改善箇所説明図

大型トラック及びバスのエンジンにおいて、

基準不適合発生箇所

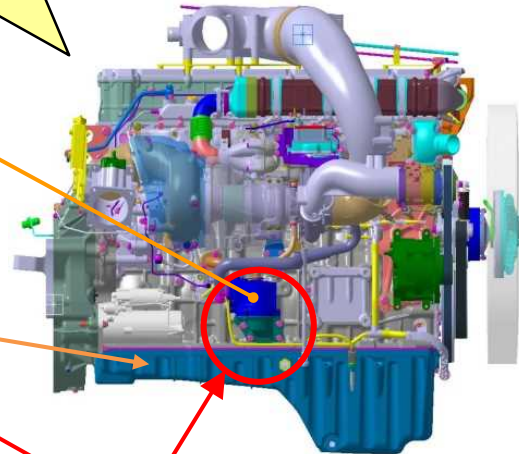
- ① エンジンオイルの交換時期の設定が不適切なため、使用条件が厳しい場合、設定期間より早くエンジンオイルが劣化することがある。そのため、そのままの状態で使用を続けると、オイルミストセパレータにスラッジ（燃焼で発生する煤やオイル中の劣化物）が堆積して、目詰まりを起こし、クランクケースの内圧が上昇、エンジンオイルが吸気系に流入して、最悪の場合、意図せずエンジン回転が上昇し、エンジンが破損するおそれがある。
- ② オイルポンプの製造のばらつきにより、ポンプのギヤシャフトが傾くことがある。そのため、ギヤの歯面が摩耗し、そのままの状態で使用を続けると、ギヤが破損してエンジンへの供給油圧が低下し、最悪の場合、エンジンが焼き付き路上故障や火災に至るおそれがある。

- ① 全車両、クランクケースの内圧を測定し、オイルミストセパレータに目詰まりが生じていると判断されるものは、新品のオイルミストセパレータに交換するとともに、エンジンオイルとオイルフィルターを交換する。また、使用条件が厳しい(シビアコンディション)と判断された場合についてもエンジンオイルとオイルフィルターを交換する。さらに、エンジン制御プログラムにエンジン過回転防止機能が入れていない車両には、エンジン過回転防止プログラムを追加する。
また、メンテナンスノートに使用条件が厳しい場合のエンジンオイルの交換時期を追記するとともに、使用者にエンジンオイルメンテナンスの重要性について注意喚起を行う。
- ② 全車両、暫定措置として、オイルポンプ近傍の騒音値を計測し、ポンプの歯面が摩耗していると判断されたものは、対策品に交換する。
なお、ギヤシャフト芯ずれ（シャフト傾き）品の検出基準については、市場措置での確実な改善を期するため、暫定措置として措置を開始し、その信頼性を改めて確認したうえで恒久措置に切り換える。

注 : □ は、計測結果により交換する部品を示す。
